**OGGETTO: Procedimento di Valutazione di Impatto Ambientale, integrato ai sensi dell'art. 10, c.3 del D.Lgs. 152/2006 con la Valutazione di Incidenza di cui all'articolo 5 del D.P.R.357/1997, comprensivo dell'autorizzazione paesaggistica di cui all'art. 146 del D.Lgs. n. 42/2004 e della Verifica del Piano di Utilizzo delle Terre e Rocce da Scavo, D.P.R. 120/2017, art. 9, per il progetto: SS 67 "Tosco Romagnola" per i lavori di adeguamento del tratto tra la località S. Francesco in Comune di Pelago e l'abitato di Dicomano. Variante di Rufina (FI). Lotto 2A -2B.**

## Associazione "Vivere in Valdiseive"

**OGGETTO:** Procedimento di Valutazione di Impatto Ambientale, integrato ai sensi dell'art. 10, c.3 del D.Lgs. 152/2006 con la Valutazione di Incidenza di cui all'articolo 5 del D.P.R.357/1997, comprensivo dell'autorizzazione paesaggistica di cui all'art. 146 del D.Lgs. n. 42/2004 e della Verifica del Piano di Utilizzo delle Terre e Rocce da Scavo, D.P.R. 120/2017, art. 9, per il progetto: SS 67 "Tosco Romagnola" per i lavori di adeguamento del tratto tra la località S. Francesco in Comune di Pelago e l'abitato di Dicomano. Variante di Rufina (FI). Lotto 2A - 2B.

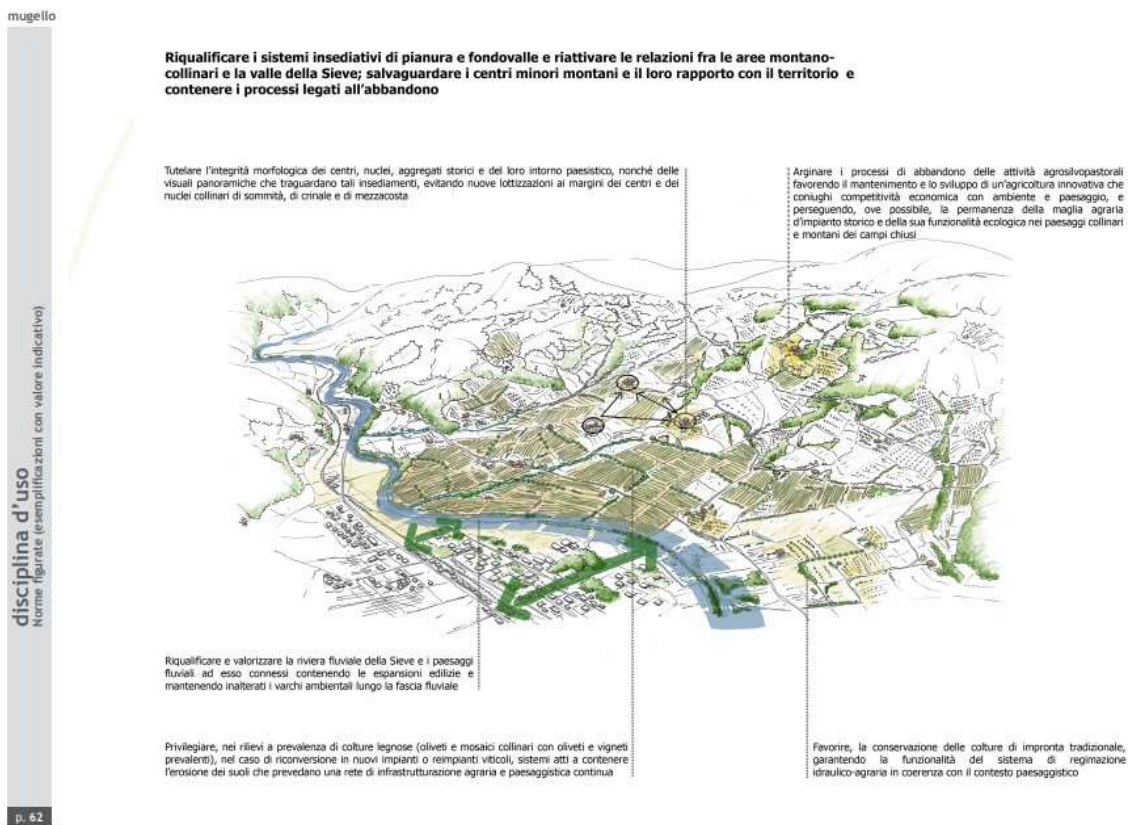
- 3) Relativamente al quadro economico (file T00CM00CMSEE01A.pdf, che si allega) si fa notare che alla pagina 6 sono riportate 2 voci (b5 e b15) che rimandano a documenti non ancora elaborati. Nel testo è riportato che si tratta di "elaborato xxx Relazione espropri e stima delle indennità" e di "elaborato xxx Computo metrico estimativo Sorveglianza

archeologica”. Si contesta che un Progetto Definitivo dovrebbe avere al suo interno tutti gli elaborati previsti e non rimandare a elaborati non realizzati, o solo stimati come è questo il caso, e individuati non con una numerazione ma con delle “x” generiche. Secondo noi per tali mancanze il progetto non può essere considerato definitivo.

Foto 5

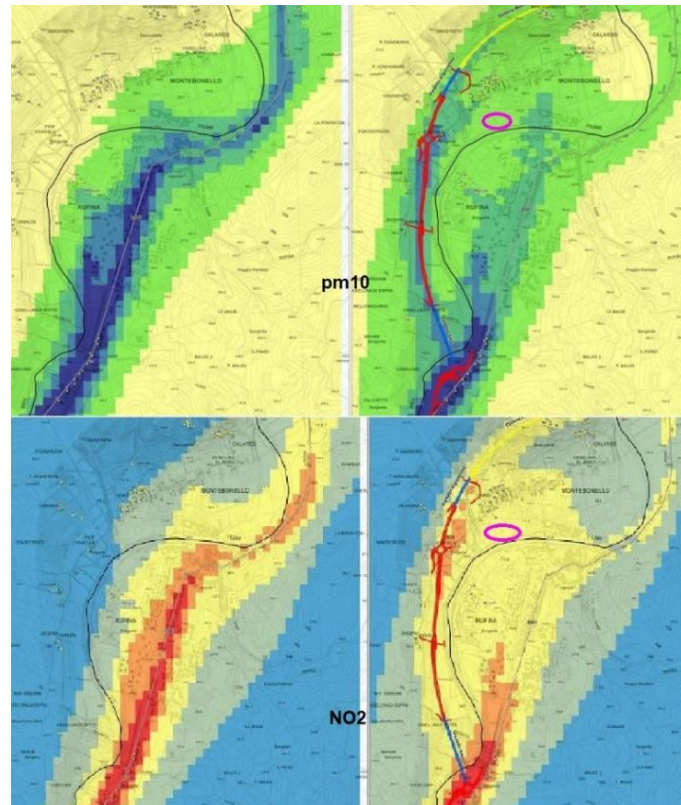
Oltre a questa mancanza, notiamo che comunque sia, in questa area, vi sarà un accumulo degli inquinanti visto lo sbocco anche della vicina galleria (a ridosso anche dei molti edifici che si trovano in quella zona). Per correttezza diciamo che la fabbrica insalubre è rimasta al centro del paese, e in un certo senso lo è anche di Rufina, anche se è separata dal fiume Sieve. Nella foto 5, il cerchio in rosa (a dx) è l’area dove è situata la fabbrica (in quella zona ci sono anche altre attività artigianali).

Nelle fotosimulazioni delle emissioni NO<sub>2</sub>, ci sembra strano anche che tutto il centro di Rufina (eccetto davanti alla Coop), rimanga tra 0,5 e 1 (mcg/mc – colore giallo). In quanto c’è anche la Stazione Ferroviaria con diversi parcheggi sempre pieni di auto, ed una circolazione interna che crea un movimento dovuto agli spostamenti tra scuola, lavoro, servizi, sport, quasi esclusivamente sempre nelle ore di punta. Ed è impensabile immaginare di diminuire il traffico interno e/o generato dalle attività locali, o che coloro che arrivano da Pontassieve o Dicomano, possano preferire la nuova variante per arrivare nel centro abitato di Rufina (con dispendio di km. inutili). A Rufina c’è anche un distributore di benzina, che si presume possa essere attrattivo per gli automobilisti per rifornirsi del carburante, anch’esso determina movimento dei mezzi in quel luogo (pesanti e non).

Foto 9

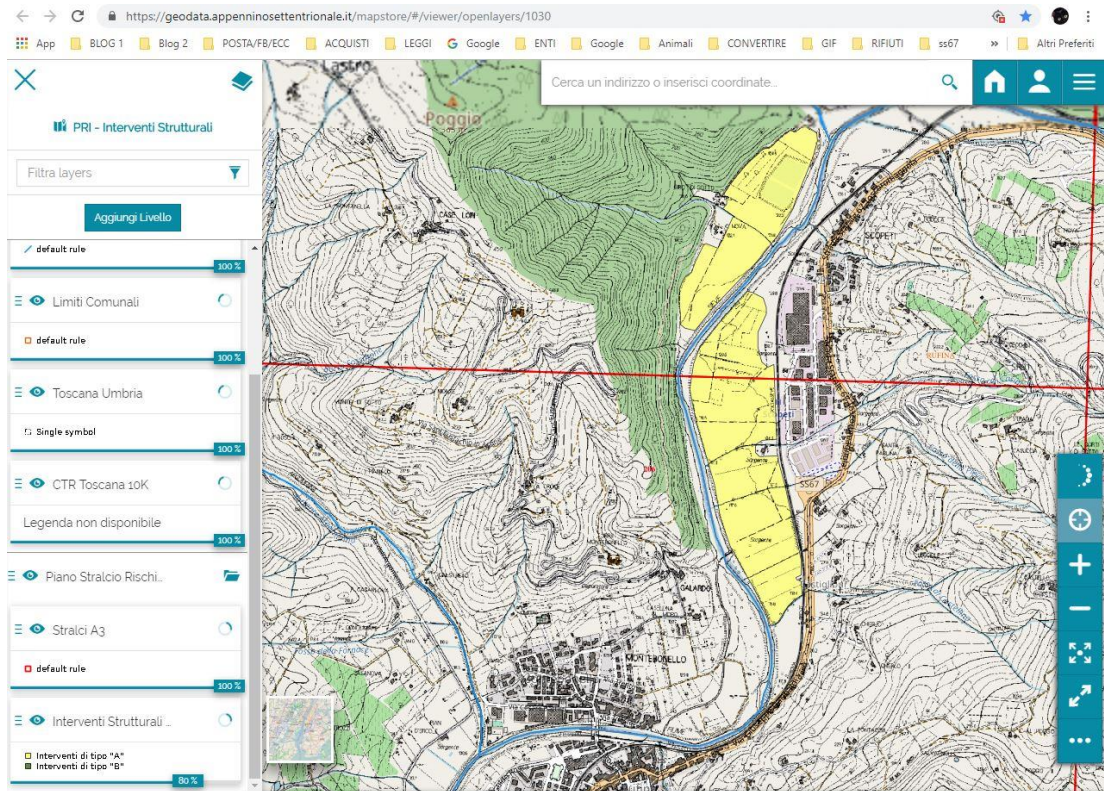
I piloni del viadotto che esce dalla galleria per congiungersi alla rotatoria di Scopeti, ricadono in gran parte nella cassa di espansione in riva sinistra del fiume Sieve, dividendola in due. **Eventuali volumi compensativi alla naturale espansione dell'acqua in caso di esondazione, e per non aggravare il RISCHIO a valle, da dove vengono recuperati? Lo ribadiamo anche più avanti.**

Foto 17

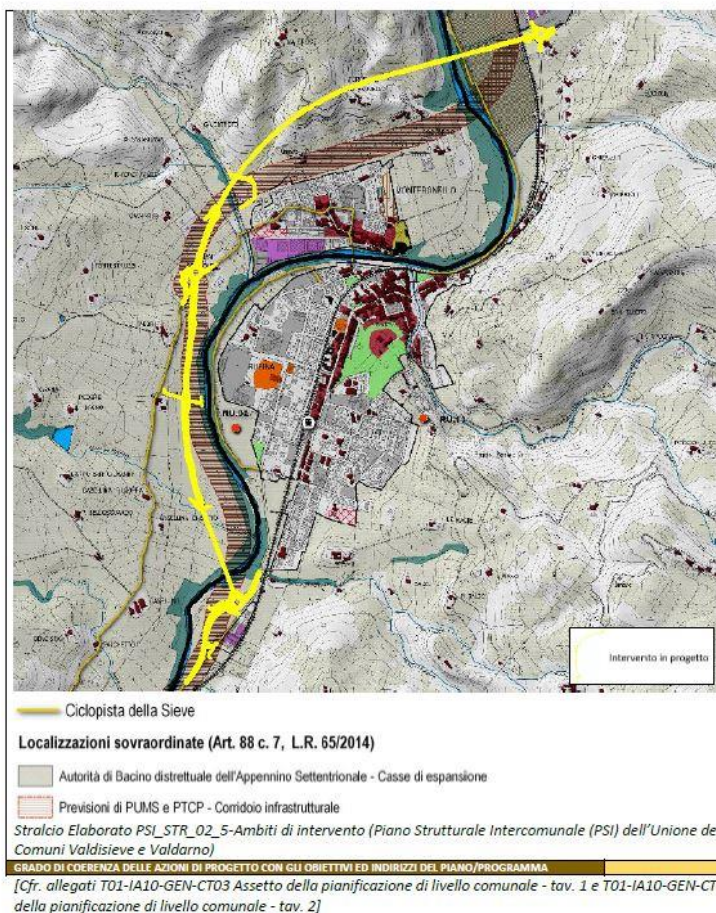
**Inoltre percorre un tracciato completamente al di fuori del corridoio infrastrutturale previsto che era stato lasciato abbastanza largo proprio per permettere di adagiarsi il nuovo tracciato, anche se avesse avuto bisogno di qualche correzione, comunque rimanendoci dentro. Foto 17**

Foto 21

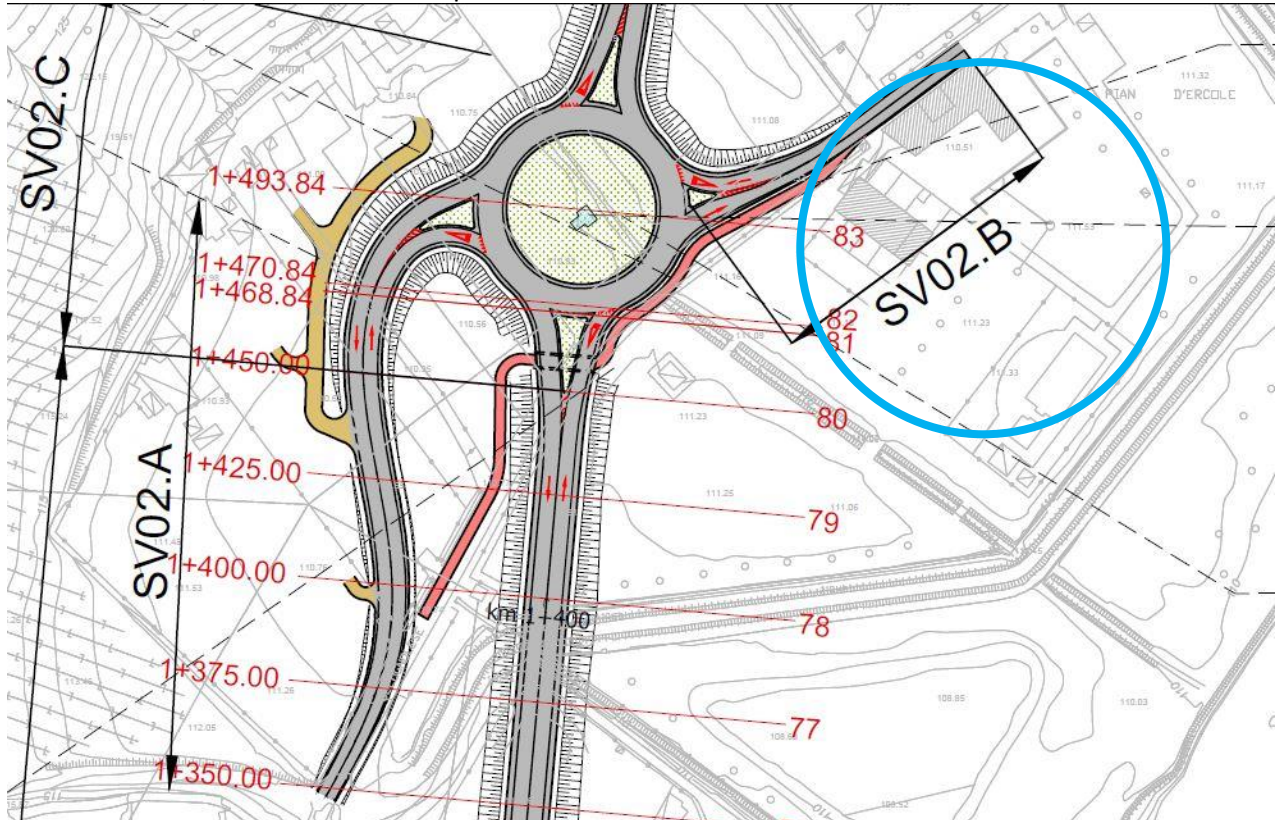
Intanto partiamo dal solito **rilevato** rispetto al piano di campagna: come si vede nelle foto 21 (T011A20GENPP01), 22 (rendering simulato) e 23 (Google Maps), l'**uscita** per Montebonello finisce quasi direttamente dentro alle finestre dell'Albergo Pian d'Ercole Resort (attualmente in vendita – cerchio blu). L'uscita è ancora in rilevato (stando al rendering) e passa proprio davanti al cancello e alle finestre della casa colonica principale (da dove passerà poi anche la mini pista ciclabile), e circa alla stessa altezza della palazzina dei mini appartamenti (subito sulla destra).

Nei campi dove è prevista la rotatoria ci sono diversi **canali di raccolta dell'acqua** proveniente dai campi e vigne sovrastanti, anch'essi pieni di fossi che si ricollegano a quelli in piano che poi defluiscono in Sieve. I 2 fossi principali rimangono completamente **TOMBATI** (come si evince dalle planimetrie) a causa: uno della rotatoria stessa, uno sia dallo svincolo ovest che dal tracciato principale (tutti in rilevato) minimo di 4 metri. Soprattutto quello sotto la rotatoria è già oggi causa anche di allagamenti dei campi durante piogge intense perché il materiale che viene portato dalla collina tende ad ostruirlo lungo il percorso, formando dei tappi. Che il materiale, durante la pioggia, venga trasportato dall'alto verso il basso sembrerebbe cosa palese da capire, a meno che non si faccia passare una tubazione enorme sotto strada fino alla Sieve (che piano piano però si riempirebbe, i contadini di quegli orti lo sanno bene, basta chiederlo a loro), ma non ci sembra di aver capito che sia così. Quindi quando ci saranno piogge intense quel punto costretto tra i rilevati di rotatoria, uscite e tracciato, diventerà una bella piscina.

Foto 24 pozzi e derivazioni

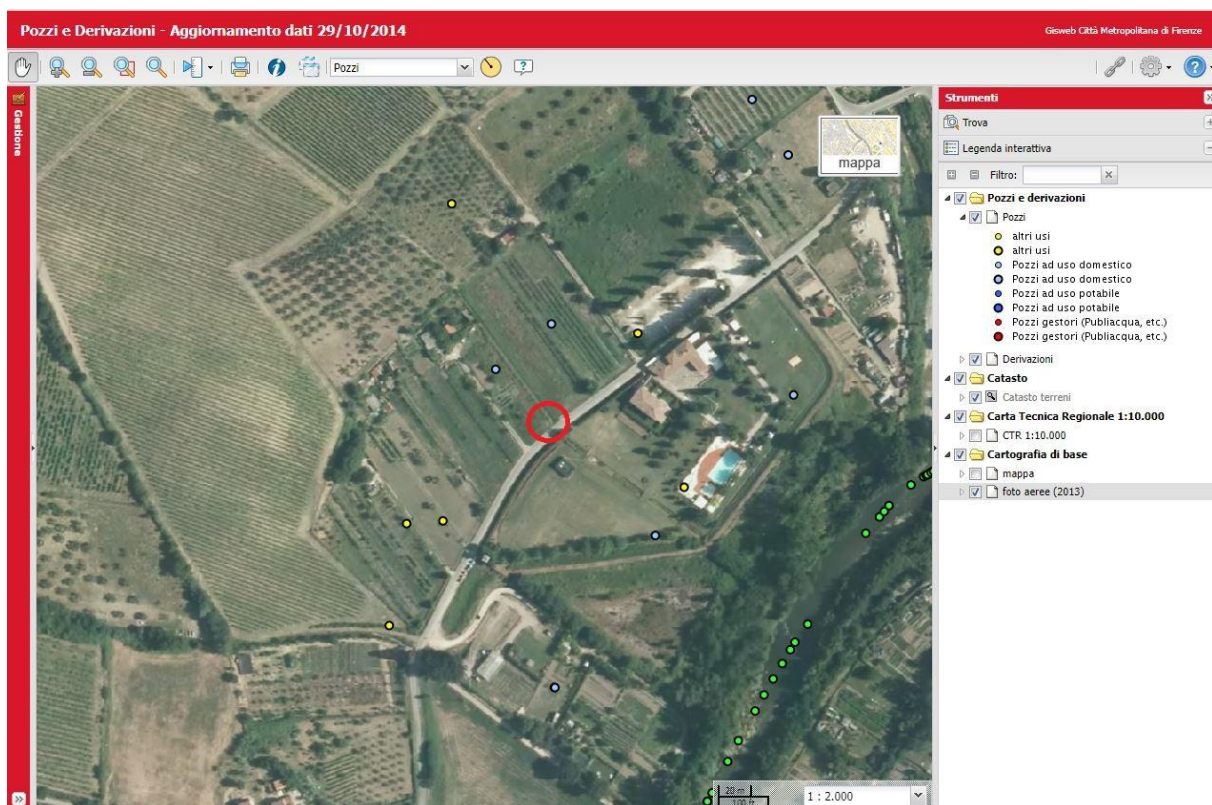
**Addirittura un POZZO, a servizio di 3 famiglie (oltre agli orti) che vi hanno la residenza, RESTA completamente SOTTERRATO sotto la ROTATORIA. Stiamo scherzando? Foto 24**

Foto 9 planimetria delle interferenze

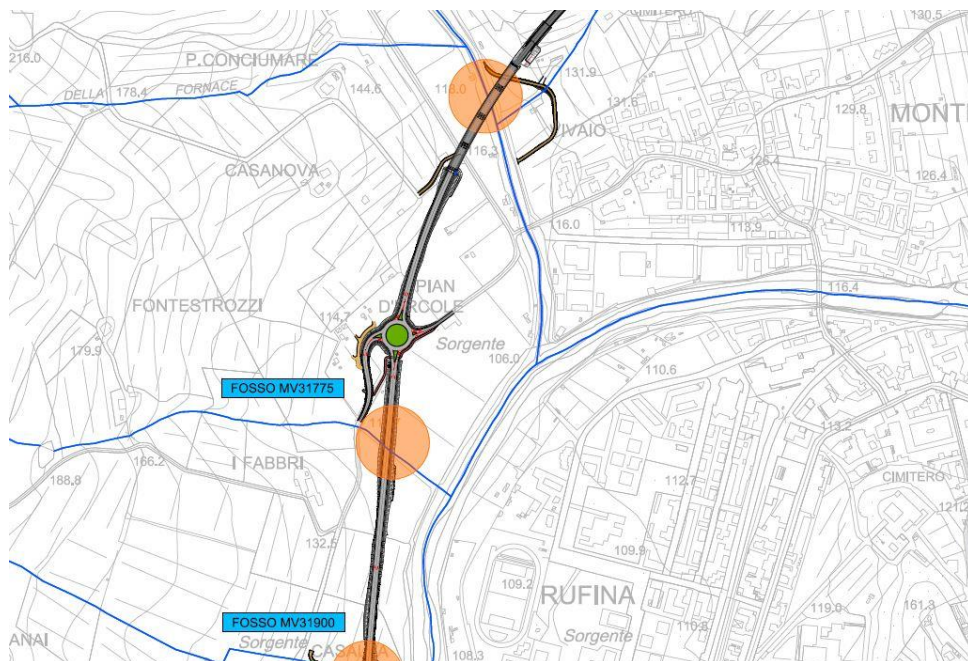
Stando al documento T00ID01IDRCI01A (planimetria delle interferenze), si fa notare che oltre ai punti evidenziati nei cerchi di colore arancio (che riguardano i fossi che il tracciato incontra lungo tutto il percorso – foto 9), ai fini delle interferenze nella zona di Pian D'Ercole (dove ribadiamo c'è un Albergo – Pian D'Ercole Resort) formato da una casa colonica con torretta oltre ad un altro immobile di più recente costruzione dove ci sono i miniappartamenti dell'Albergo (il tutto circoscritto da opere a difesa per il rischio idraulico), ci sono altri fossi di raccolta acque dei campi soprastanti (già accennato nelle precedenti Osservazioni).

In particolare proprio a ridosso della rotatoria di Pian D'Ercole, delle uscite e del tracciato. Ribadiamo che durante i periodi piovosi (anche intensi da qualche anno a questa parte, dovuti certamente al cambiamento climatico in atto), questi FOSSI che non hanno nessun nome, eccetto quello dato dai contadini del luogo, sono di primaria importanza, ma sembrano rimanere tombati dalla realizzazione dell'opera. Ciò comporterà oltre a far diventare delle pozze immense i campi che ne rimarranno allagati, sarà pericoloso per chi transiterà sulla vecchia Via Colognese, dove c'è anche una postazione di cassonetti per i rifiuti urbani. Proprio a lato di questi, tra la cabina ENEL e i cassonetti, c'è un fosso che fa defluire l'acqua in Sieve (si vede anche da Google Maps – foto10). Che raccoglie l'acqua dei campi che si incanala lungo il fossetto lungo strada passando sotto la strada.
